リコール届出番号	3730
リコール開始日	平成28年1月20日
対象車両	大型特殊自動車：FL15PX、FT15PX、FT30PX、FT35PX、FL20PXI、FL25PXI、FL30PXI、FT30PXII の8車種 小型特殊自動車：FL15PX、FT09PX、FT10PX、FT14PX、FT15PX、FT18PX、FT20PX、FL25PX、FT20PX、FT25PX、FT30PX、FL10PXI、FL15PXI、FL18PXI、FL20PXI、FL20PXI、FL25PXI、FL30PXI、FT09PXI、FT15PXII、FT18PXII、FT20PXII、FT25PXII の23車種
型式	G1K改、G3G改、EBT-G2K改、EBT-G3G改、EBT-G3H改、SG1HL、SG1H、SG2GL、SG2G、SG3、EBT-SG1JL、EBT-SG2HL、SG3AL、EBT-SG1KT、EBT-SG2JT の15型式
対象車の含まれる車体番号	G1K-00045～G1K-01066：4台、G3G-00058～G3G-00167：4台、G2K-10028～G2K-10536：4台、G3G-10034～G3G-10263：3台、G3H-00032：1台、SG1H-00011～SG1H-00235：74台、SG2G-00031～SG2G-00151：62台、SG3-00012：1台、SG1J-10014～SG1J-10244：81台、SG2H-10011～SG2H-10139：73台、SG3A-10011～SG3A-10016：3台、SG1K-00016～SG1K-00033：9台、SG2J-00011～SG2J-00015：2台
製作出荷期間	平成17年11月28日～平成27年3月6日
対象車(車検車)の台数	321台
不具合の部位(部品名)	燃料装置(LPGタンクブラケット)
不具合内容及び、原因	LPGタンクブラケットの設計が不適切なため、LPGタンクの点検等を行う際、ノブ付ボルトを回して当該ブラケットを横に展開すると、片側の後部反射器が隠れることがあります。そのため、保安基準に適合しない。

改善箇所説明図

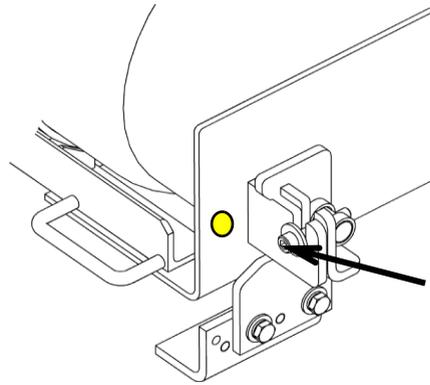
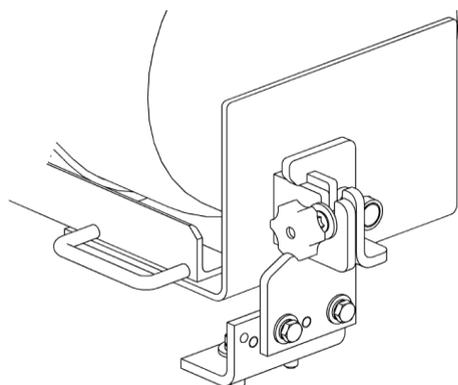
基準不適合箇所

スイング式LPGタンクブラケットの固定ボルト

改善前
ノブ付ボルト

改善措置の内容	全車両、LPGタンクブラケットの固定ボルトを対策品に交換します。
改修作業時間	約30分
お客様へのお願い	是正の準備が出来次第、弊社各販売店よりご連絡をさせていただきますので、暫くお待ちくださいます様、お願い申し上げます。

改善後
六角穴付ボルト

交換部品。

識別：LPGタンクブラケットに黄色ペンキでマーキングする
